## NOTA DI AGGIORNAMENTO MOTORE STELLANTIS 1.5L BLUEHDI DV5 YH

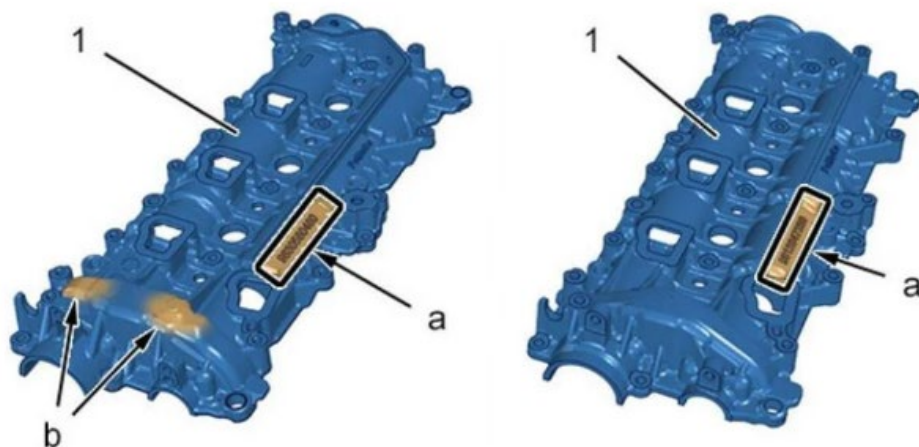
Nel motore 1.5 BlueHDi sviluppato da Stellantis nel 2019 si stanno riscontrando delle criticità dovute ad un'usura precoce della catena di distribuzione, catena che, se non sostituita al verificarsi di un'eccessiva rumorosità, si rompe provocando ingenti danni al motore. Consapevoli del problema, i tecnici di Stellantis hanno apportato modifiche significative al motore da gennaio 2023, con l'adozione di una catena da 8 mm anziché 7 mm, nuovi alberi e un nuovo carter di copertura. Per riconoscere la versione pre-modifica è necessario analizzare il carter di copertura della catena: la versione aggiornata **ha due piccole protuberanze (b)** e un **design arrotondato intorno agli alberi (1)** come evidenziate nel disegno qui sotto. È cambiato anche il numero di riferimento originale: **98 305 804 80 (a)**.
